1階平面詳細図　S=1/50

工事名称	平田パッキン工業株式会社 工場新築工事	設計番号 –
意	図名 1階平面図	縮尺 1/50
	株式会社 巽設計コンサルタント	図面番号 E-05
一級建築士登録230012号 末益　卓也		年 月 日 R5.11

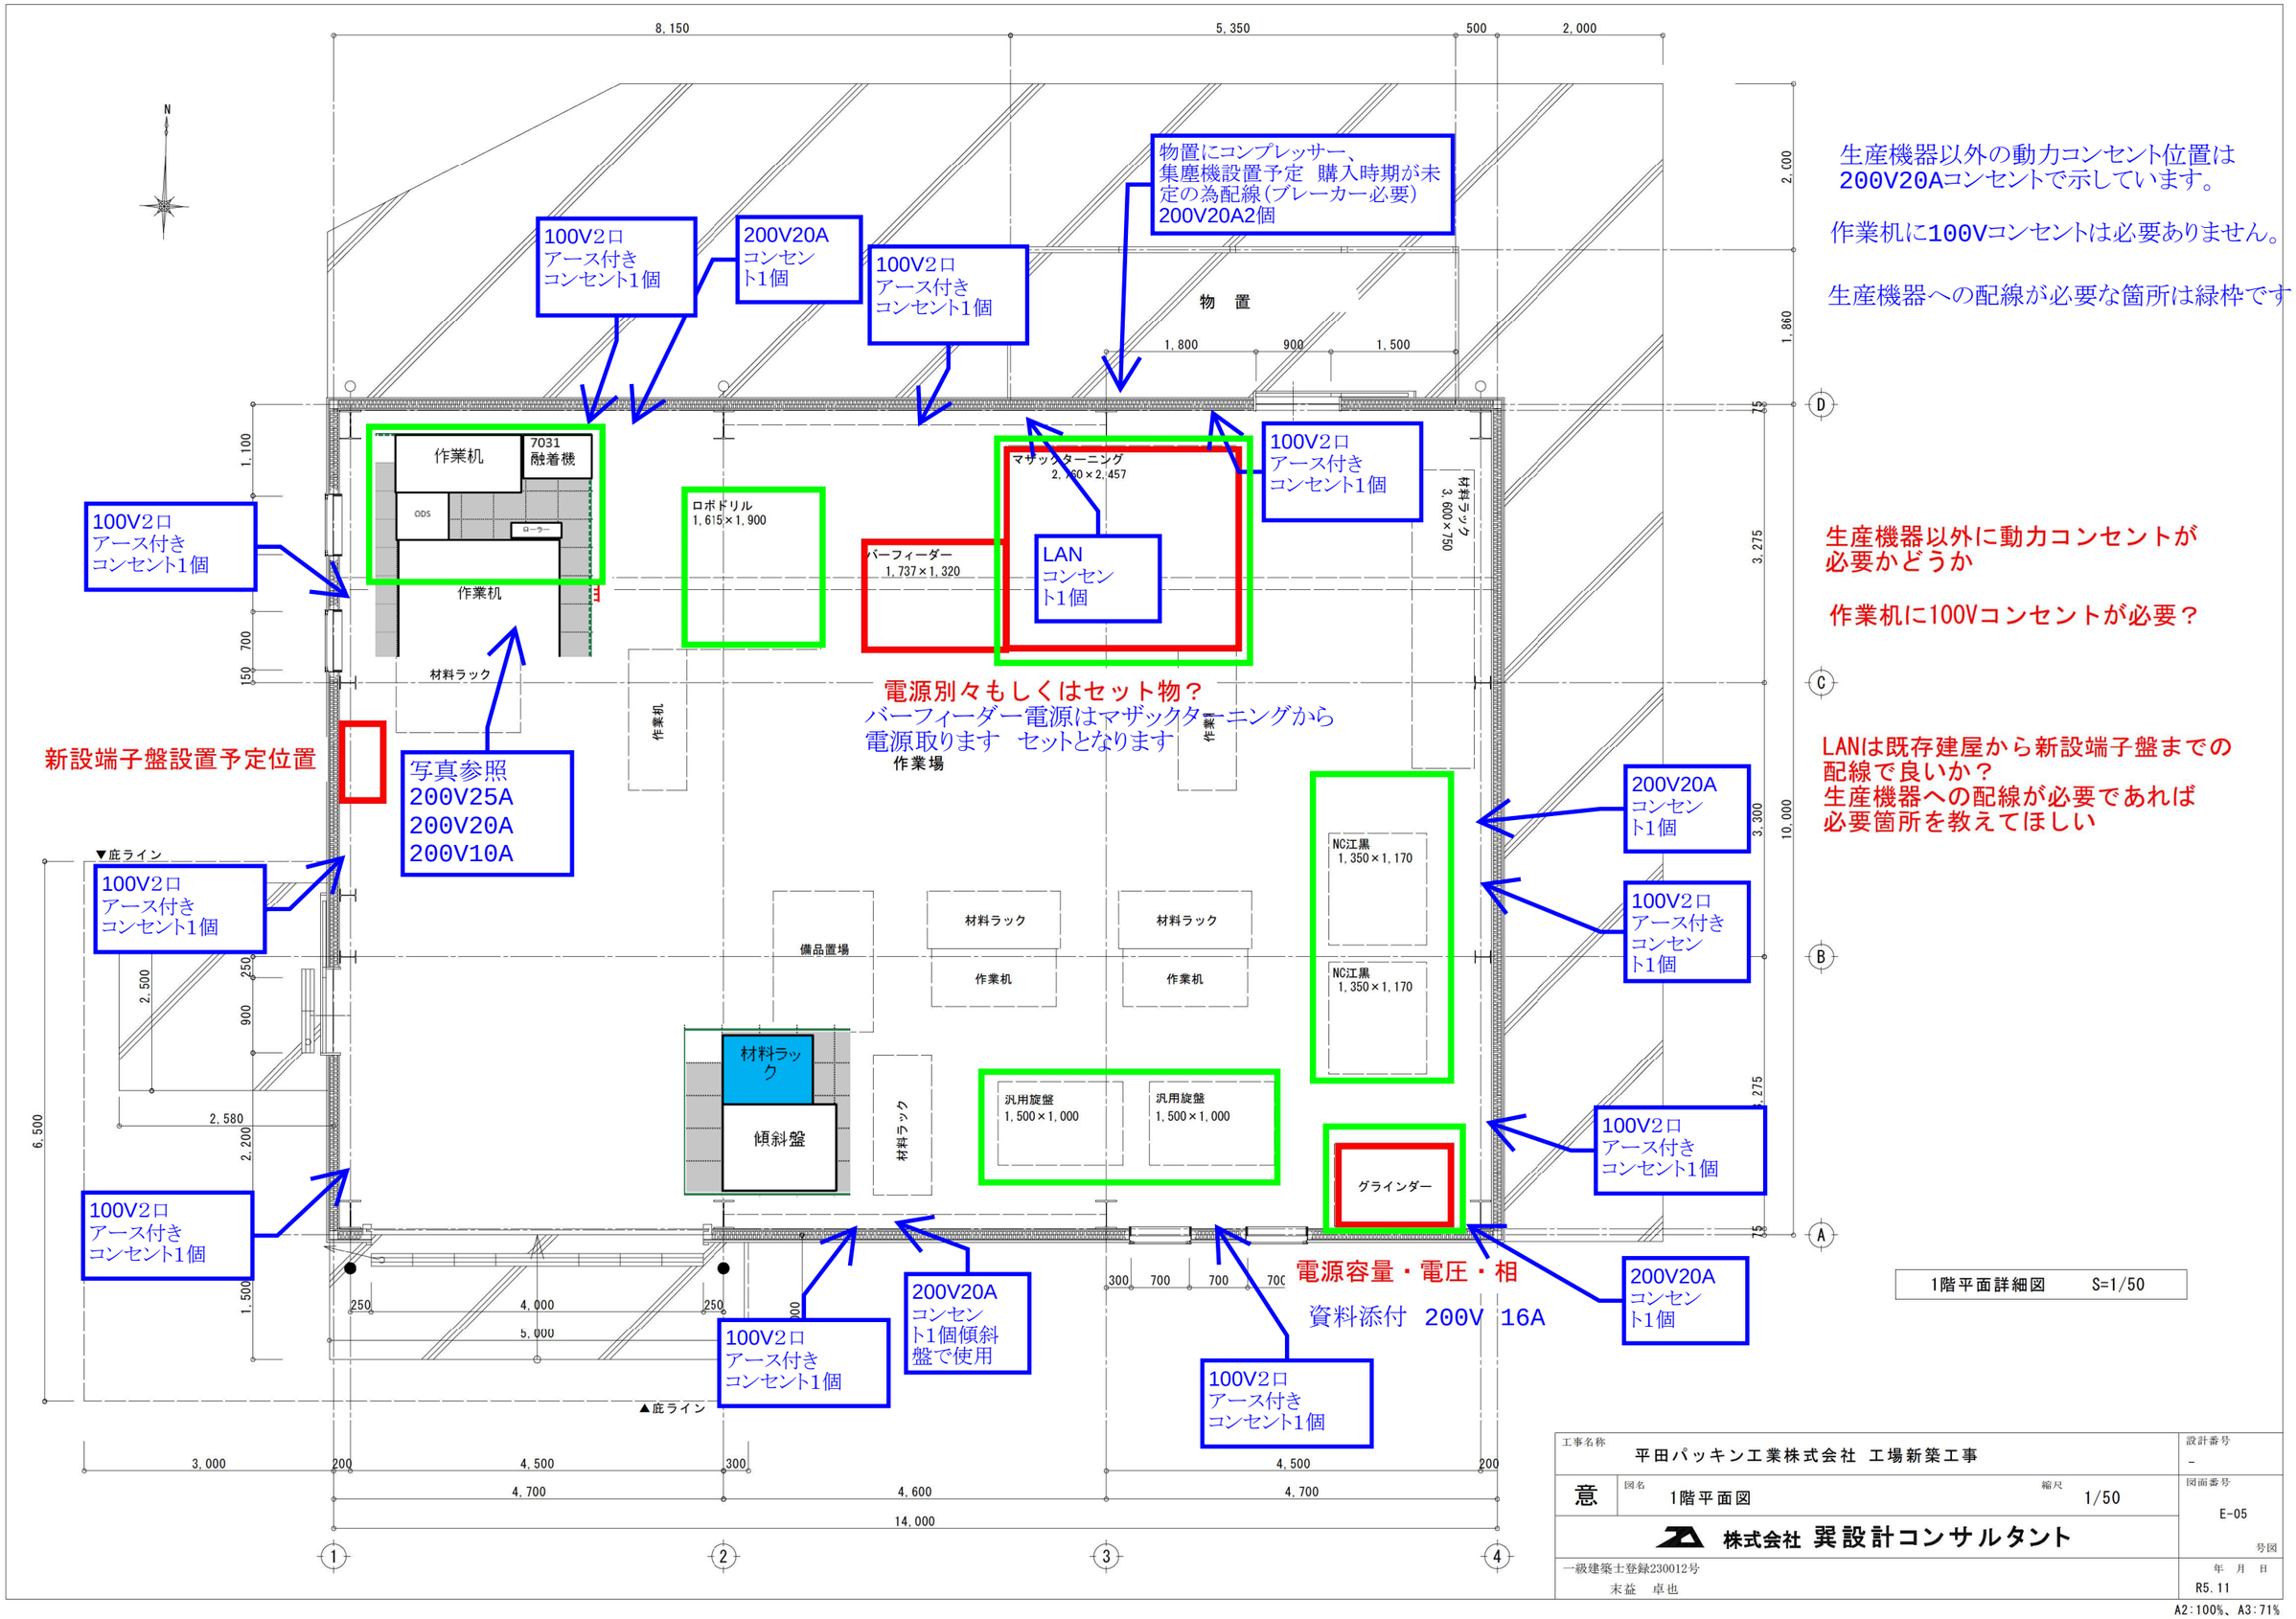
生産機器以外に動力コンセントが
必要かどうか

作業机に100Vコンセントが必要？

LANは既存建屋から新設端子盤までの
配線で良いか？
生産機器への配線が必要であれば
必要箇所を教えてほしい

生産機器以外の動力コンセント位置は
200V20Aコンセントで示しています。

作業机に100Vコンセントは必要ありません。

生産機器への配線が必要な箇所は緑枠です
